質問 (17 条関連)

回答

図1 曲げ上げた定着

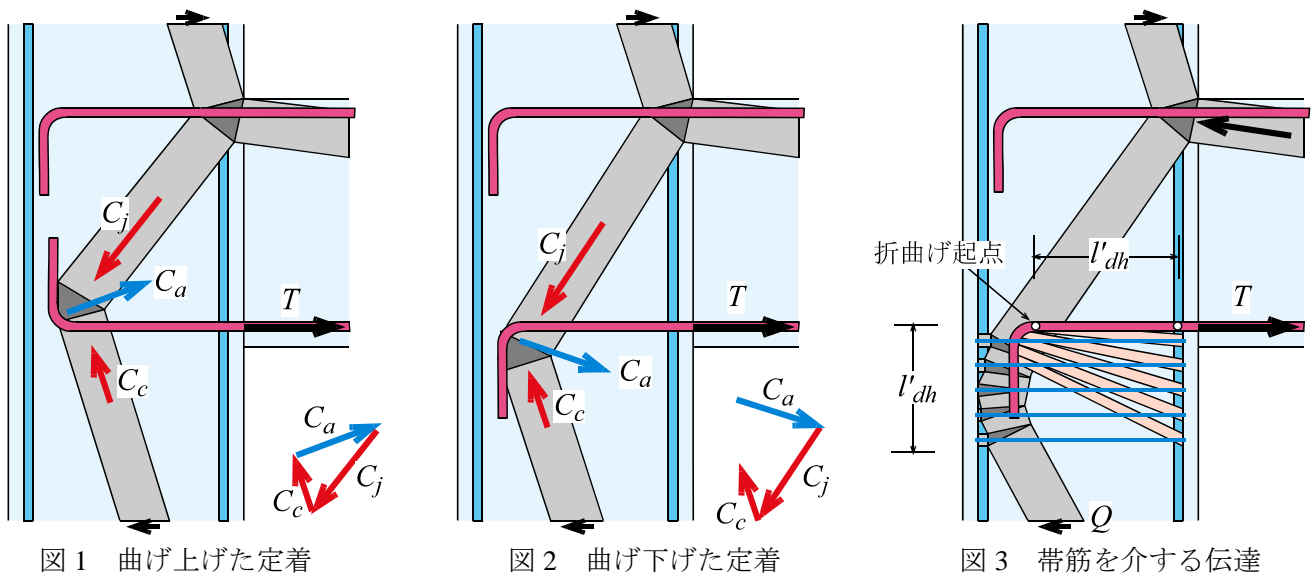
④ p.245 解説図 17.21 において梁下端筋の曲下げ定着する場合に帯筋を多く配置する旨記述されていますが、これは、通常柱のせん断設計で必要とされる帯筋とは別に追加が必要という事でしょうか？(何か過去の震害に基づく知見でしょうか。)

下図1のように曲げ上げた下端筋に引張力 T が加わる場合、直線定着部分での付着力に加えて、折曲げ内側のコンクリートに支圧力 C_a が発生し、これが接合部内の圧縮力 C_j および柱からの圧縮力 C_c と釣り合うため抵抗機構が成立します。一方、図2のように曲げ下げると、 C_a の向きが図1とは異なるため、終局強度レベルでは抵抗機構が成立しにくくなります。p.245の脚注に示した南・西村の研究によれば、下端筋の降伏強度の1/2程度の定着能力しか生じない場合があるようです。特に、水平投影長さが短いため、接合部のせん断強度に余裕がない場合にその傾向が顕著のようです。さらに同研究では、図3のような範囲に下端筋の引張力に匹敵する帯筋を入れた場合、つまり

$$T \approx b \cdot l'_{dh} \cdot p_w \cdot \sigma_{wy} \quad (b: \text{柱の幅})$$

が満たされた場合は定着能力が確保されたという結果が示されています。特に、下端筋に近い位置の帯筋ほど有効であったようです。ただし、すべての帯筋が降伏したわけではありませんし、下端筋の引張力と完全に釣り合うだけの帯筋が必要と断言しているわけではありません。半分程度でも充分であった、と解釈することも可能です。特に許容応力レベルでは図3の直線定着部分 l'_{dh} での付着力も重要であり、これは曲げ下げ定着でも十分期待できます。

柱のせん断設計で必要とされる帯筋と合計した量を配筋すべきかどうか難しい問題です。しかし、RC規準 p.184 の(解 15.27)式で示されるように、接合部に生じるせん断力は柱のせん断力によって打ち消される傾向にあること、さらには図3の抵抗機構で梁下端筋の引張力 T と柱のせん断力 Q が釣り合う方向であることから推測すると、必ずしも合計する必要はないように思われます。

以上まとめますと、現段階で数値的な指標を示すことは困難ですが、下記すべての条件を満たす接合部で曲げ下げ定着を行う場合は、設計者判断で柱頭部の帯筋量を増やしていただくのがよいと思います。

- D_s 値が小さく大地震時に大きな塑性変形が生じやすい。
- 投影定着長さが短く ($l_{dh} < 0.75D$) , 接合部に関するせん断余裕度 (Q_{Aj} / Q_{Dj}) が 1 に近い。
- 柱の帯筋量に比べて梁の下端筋量が非常に多い。 ($T \gg b \cdot l'_{dh} \cdot p_w \sigma_{wy}$)
